PIANO OPERATIVO

Variante n. 1 “Sentiero ciclo-pedonale dell’Arno”

RELAZIONE GENERALE

Adozione

PROGETTO PISTA CICLABILE
Planimetria segnaletica e adeguamento Via di Compiobbi

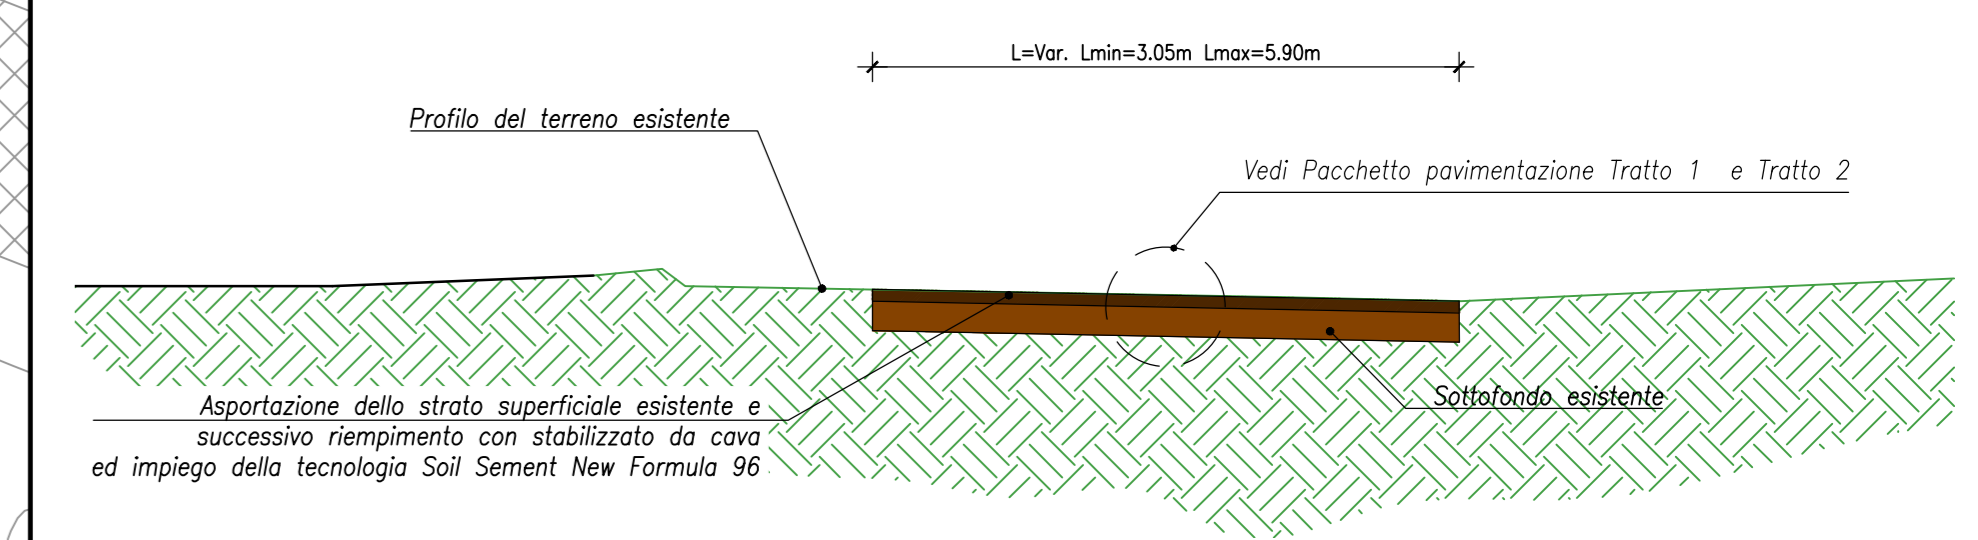
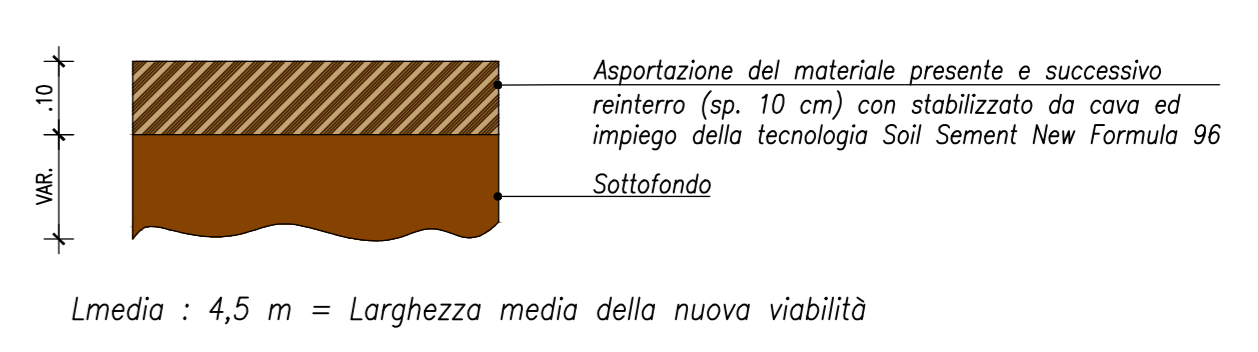
- si richiede di eliminare la segnaletica verticale di "Altri Pericoli"(fig. II 35 Art. 103 del Regolamento di Esecuzione del CdS) abbinato al pannello integrativo rappresentante la bicicletta, così come genericamente riportato nella tavola 7 GEN-13-1.

Piano Operativo - Estratto elaborato TU2 Pian dell'Isola/Rosano - "Disciplina dei suoli e degli insediamenti"

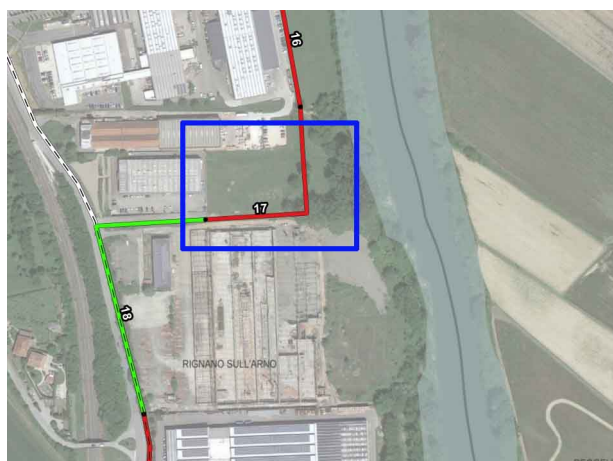
1) Rilievi al tracciato (riferimento all'elaborato RIG 7.1 "Planimetria di progetto su ortofoto e catasto"):

1.1) Il tratto n. 13 interagisce parzialmente con l'impianto di Sollevamento S3 - "Area adiacente Via Fratelli Chiaruffi - Pian dell'Isola" previsto nel Progetto denominato "COLLETTAMENTO REFLUI PIAN DELL'ISOLA VERSO IDL TORRICELLA" di Publiacqua spa in corso di approvazione definitiva e classificato in sede di approvazione del Piano Operativo tra le "Aree per servizi tecnici e tecnologici - Act (Art. 17 delle Norme Tecniche di Attuazione)". Trattandosi di attribuzione alla scala 1:2.000 ed essendo il tracciato già parzialmente discosto **si raccomanda la verifica in merito all'interferenza con l'impianto tecnologico Sollevamento S3** i cui esiti potrebbero non implicare necessariamente la modifica del tracciato (eventualmente risolvibile in sede di progettazione esecutiva o di realizzazione dell'opera);

Piano Operativo - SCHEDA NORMA - Area ATU8 "Completamento puntuale degli assetti insediativi produttivi" - "Pian dell'Isola 3" SEZIONE - C - NON PRESCRITTIVA - "Inserimento paesaggistico" - Schema di assetto su ortofoto

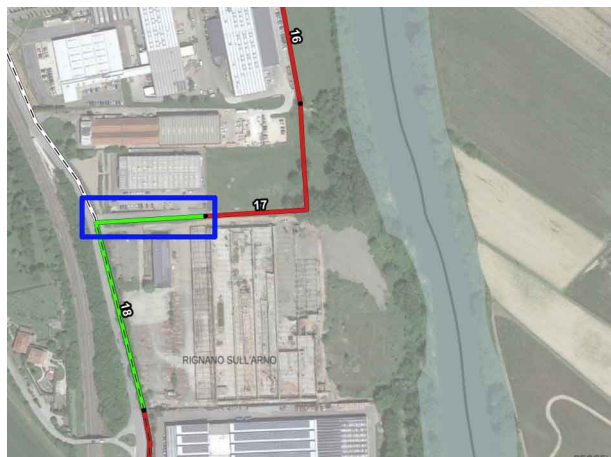
1.2) Il tratto n. 17 interagisce limitatamente alle particelle nn. 409, 410, 411 e 446 con la previsione di trasformazione urbanistica di cui alla SCHEDA NORMA - Area ATU8 "Completamento puntuale degli assetti insediativi produttivi" - "Pian dell'Isola 3" nella quale si prevede che in sede di attuazione venga ceduta all'Amministrazione il tratto di percorso pedo-ciclabile rappresentato nello schema di assetto sotto riportato. Tuttavia, prevedendo la scheda interventi di nuova edificazione, l'attuazione della stessa, in ragione della pericolosità idraulica presente, è subordinata "... alla realizzazione e collaudo delle opere di messa in sicurezza idraulica/mitigazione idraulica già previste dall'Accordo di programma approvato con decreto del Ministero dell'Ambiente del 25.11.2015 n. 550 ed attualmente oggetto di progetto preliminare (ad oggi in sede di verifica di assoggettabilità a V.I.A.)" determinando notevoli differenze in termini di tempistica attuativa tra la scheda e il percorso pedo-ciclabile. **Si chiede di valutare la opportunità di procedere comunque con i procedimenti espropriativi previsti;**
